**IMPIANTO DI PRODUZIONE DI ENERGIA DA FONTE EOLICA
"SAN PANCRAZIO TORREVECCHIA" DI POTENZA PARI A 34,50 MW**

**PROGETTO DEFINITIVO
ID_VIP 3952
Procedura VIA ex D.Lgs 152/2006 e s.m.i.**

**CONTRODEDUZIONI DEL PROPONENTE IN
RISCONTRO ALLA nota prot. n. 5054 del 05.04.2018
DEL COMUNE DI SAN PANCRAZIO SALENTINO -
UFFICIO DEL SINDACO**

ID_VIP3952_Doc_Integrativa_Par.04

Individuazione della posizione dei manufatti ubicati nel raggio di 200m dell'aerogeneratore 4

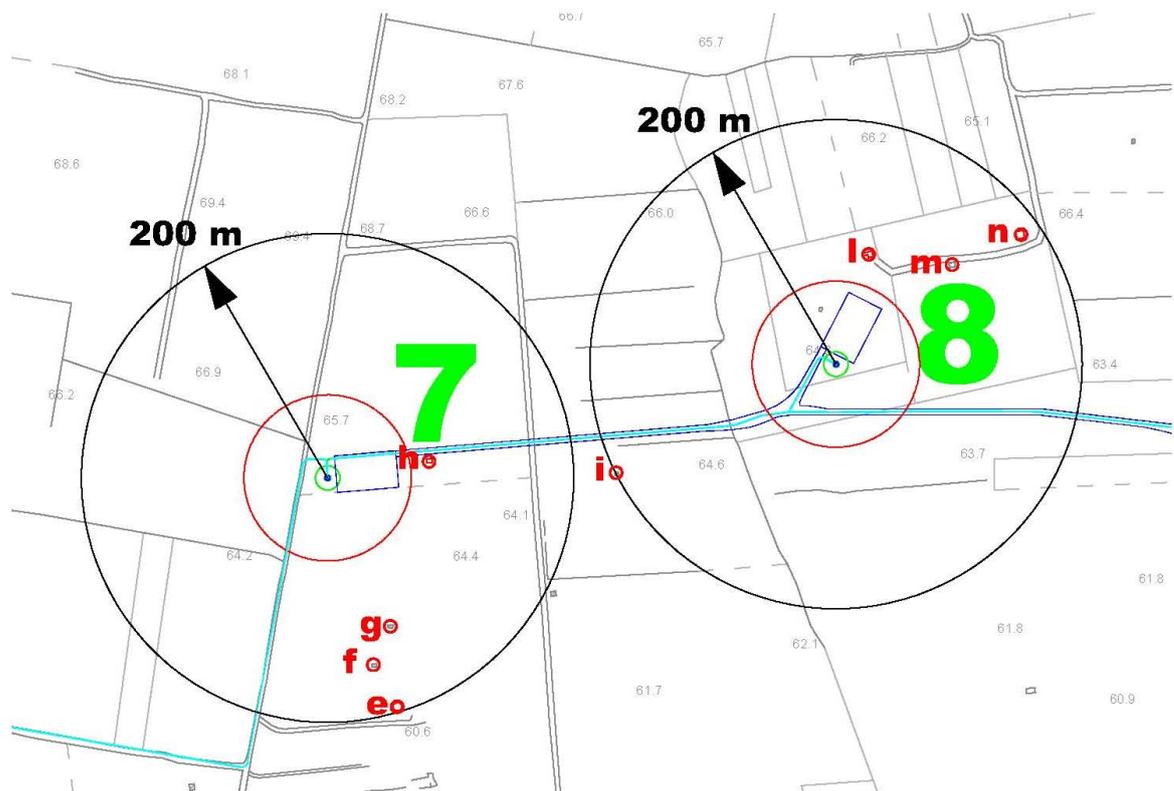
Distanza da “casolari”

Si riporta di seguito l'elenco fotografico completo degli edifici ubicati a meno di 200 m dagli aerogeneratori, dal quale è desumibile che non si tratta in nessun caso di unità abitative. La posizione degli aerogeneratori prevista in progetto è, pertanto, compatibile con la presenza di questi manufatti.

E' evidente dalla documentazione fotografica che si tratta di unità immobiliari (in parte accatastati, in parte non accatastati) per il deposito temporaneo dei mezzi agricoli ovvero di locali tecnici (cabine elettriche, locali per pompe di emungimento acqua con vasche di deposito), ovvero di depositi di più grandi dimensioni utilizzati nell'ambito di attività agricole per il deposito di attrezzature, mezzi o anche stoccaggio temporaneo del raccolto. Trattasi pertanto di unità immobiliari e non di unità abitative.

Componenti botanico- vegetazionali nell'area dell'aerogeneratore n. 6 di progetto

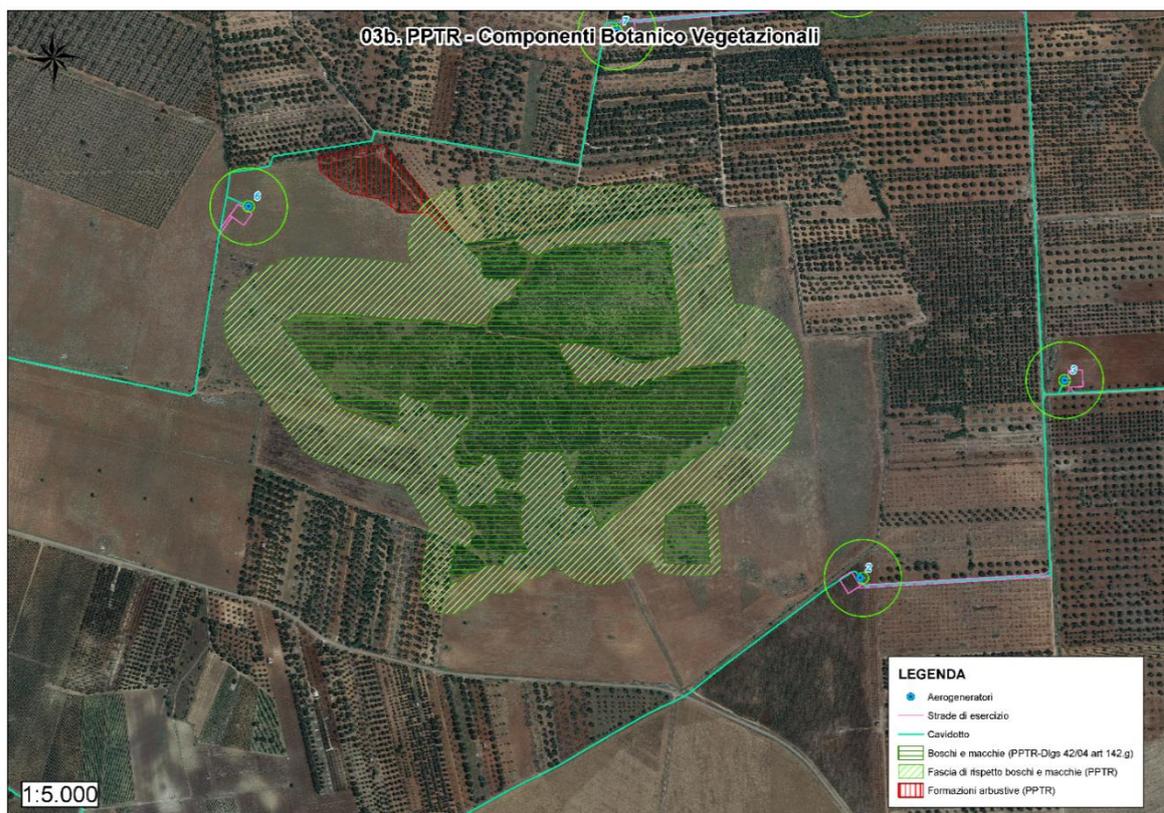
Innanzitutto si rileva che **l'aerogeneratore n. 6 di progetto è posizionato al di fuori dell'area di rispetto** del vincolo botanico vegetazionale (Boschi e macchie) perimetrata dal PPTR. L'area di rispetto è istituita di per sé per tutelare il vincolo; è impensabile quindi prevedere *“una area di rispetto dell'area di rispetto”*, per tutelare il vincolo. La distanza tra aerogeneratore n. 6 ed area di rispetto è di oltre 100 m. Così come la distanza tra aerogeneratore n. 2 e area di rispetto è di oltre 250 m.

A tal proposito rileviamo che nell'Allegato 3 *“Criteri per l'individuazione di aree non idonee”* comma d) delle D.M. 10.09.2010 Linee Guida per l'autorizzazione degli impianti alimentati da fonti rinnovabile testualmente è scritto:

In altri termini se il PPTR individua un'area da salvaguardare (nel caso specifico una Componente Botanico Vegetazionale) e la relativa area di rispetto (o buffer), quest'ultima non può essere

genericamente e ingiustificatamente estesa oltre a quanto già riportato nello strumento urbanistico – territoriale (ovvero il PPTR) che la individua.

Reticolo idrografico nel tratto di cavidotto tra gli aerogeneratori n. 4 e n. 5 di progetto

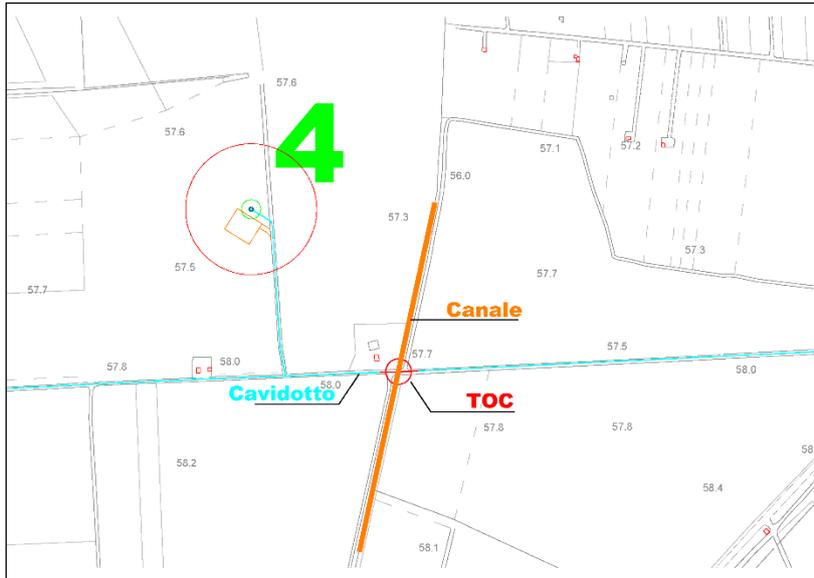
Si fa presente, come ampiamente riportato in **diversi documenti scritto grafici di progetto**, ed in particolare nella *R18- Relazione Paesaggistica*, che allo scopo di annullare gli effetti dell'interferenza in corrispondenza del canale il cavidotto sarà realizzato in TOC. In particolare al paragrafo 5.3.1 "Interferenza con componenti geomorfologiche" della richiamata Relazione paesaggistica, si afferma:

"Il tratto di cavidotto interrato tra l'aerogeneratore 4 e 5 di progetto interseca un canale di origine artificiale, utilizzato per drenare le acque superficiali ad un inghiottitoio a nord-est dell'area di impianto. Trattasi di un canale endoreico con alveo costituito da substrato terroso. Allo scopo di non interferire con le funzionalità del canale e con la vegetazione presente lungo di esso il tratto di cavidotto sarà realizzato con la tecnica della TOC. La Trivellazione Orizzontale Controllata, partirà almeno 20 m prima del canale e terminerà 20 m dopo ed avrà una profondità tale da mantenersi almeno 1,5 m al di sotto dell'alveo del canale. Tale scelta progettuale annulla del tutto l'interferenza."

Si fa presente che tale metodologia costruttiva è stata implementata in molte altre situazioni simili ed è accettata anche dall'Autorità di Bacino della Regione Puglia, che ha redatto la Carta Idrogeomorfologica, quale soluzione tecnica ottimale per la risoluzione di tale tipo di interferenza.
